SAS BIOGAZ DU VALOIS

DOSSIER DE DEMANDE D'ENREGISTREMENT D'UNE UNITE DE METHANISATION

**MEMOIRE EN REPONSE AUX
DEMANDES DE COMPLEMENTS**

Décembre 2021

Figure 1 : Rose des vents de la commune de EVE

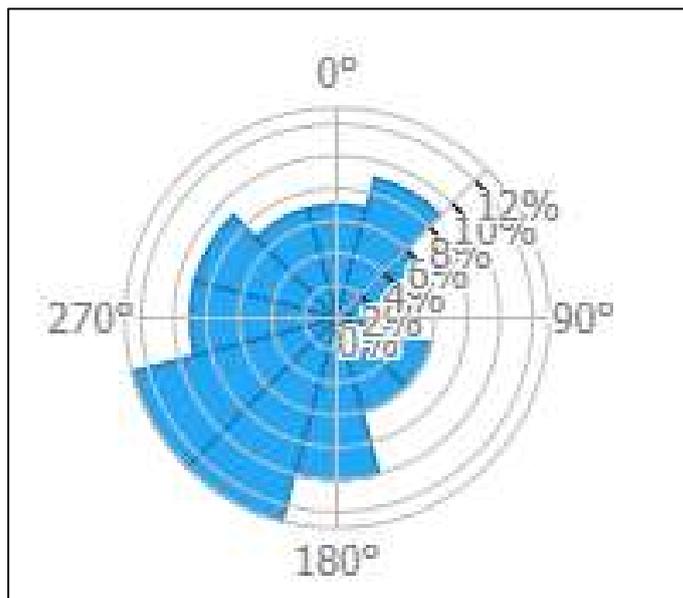
Article 49 : L'état initial des odeurs perçu dans l'environnement n'a pas été effectué

L'installation est déjà existante et en exploitation. De plus l'environnement de l'installation présente une sensibilité particulièrement faible, compte tenu de plusieurs critères :

- 1- les vents dominants sont des vents du Sud-Ouest. La commune la plus proche concernée est la commune de EVE, à plus de 1200m. L'impact olfactif est donc négligeable.

- 2- Absence d'occupation humaine dans un rayon de 600m
- 3- Les intrants uniquement végétaux ne génèrent pas d'odeurs
- 4- Des mesures de maîtrise du risque olfactif seront pris, ils sont présentés à l'article 47.
- 5- Le digestat solide est stocké en bâtiment

Pour ces raisons l'environnement de l'installation présente une sensibilité particulièrement faible, et l'état initial des odeurs n'est pas nécessaire.

Figure 2 : Impact du projet sur la gestion des eaux pluviales

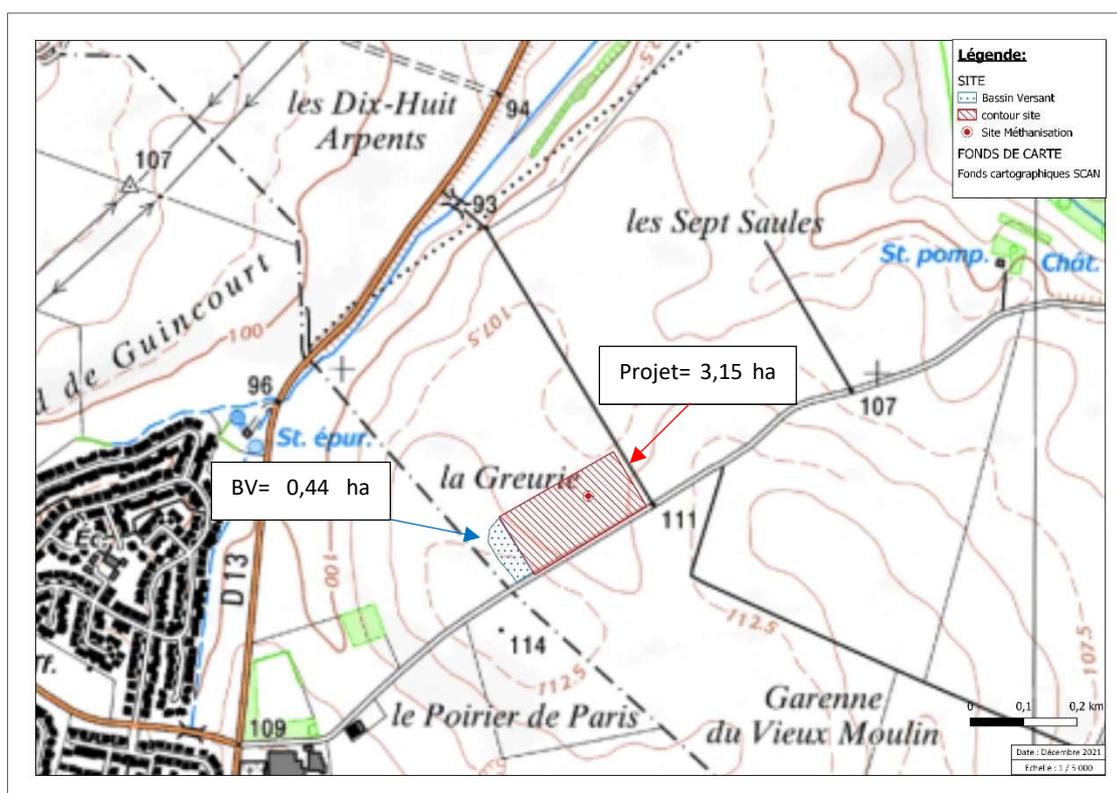
- La page 21 du dossier précise dans son tableau que le projet est soumis à déclaration selon la rubrique 2.1.5.0 de la R.214-1 du code de l'environnement, à savoir un rejet eaux à 3,15 hectares. Cependant la rubrique considère la surface totale du projet, augmentée de la surface correspondant à la partie du bassin naturel dont les écoulements sont interceptés par le projet. Le pétitionnaire précisera la superficie du bassin versant intercepté, même si celle-ci s'avère nulle, et le justifiera. Si elle ne s'avère pas nulle, un calcul de dimensionnement d'ouvrage sera apporté pour gérer les eaux de ruissellement en amont du site.

Dans le cas où la somme de la surface du site et de la surface du bassin versant intercepté est supérieure à 20ha, le pétitionnaire modifiera la page 21 passant d'un régime de déclaration à autorisation environnementale au titre de la rubrique 2.1.5.0 de la R. 214-1 du code de l'environnement.

Le projet étant situé en haut de plateau les surfaces amont interceptées par le projet sont considérées comme nulle. La pente moyenne des terrains est peu prononcée de l'ordre de 2% vers le sud-est, au niveau du projet. La nappe n'est pas affleurante. Les eaux de pluie s'infiltrent dans les terrains agricoles avoisinants.

Aussi le bassin versant intercepté est inférieur à 20ha, le projet est donc soumis à déclaration selon la rubrique 2.1.50 de la R.214-1 du code de l'environnement.

Surface Projet	3,15 ha
Surface BV intercepté	néant
Surface Totale	3,972 ha

Le dimensionnement des ouvrages de régulation des eaux pluviales est présenté en annexe 6.
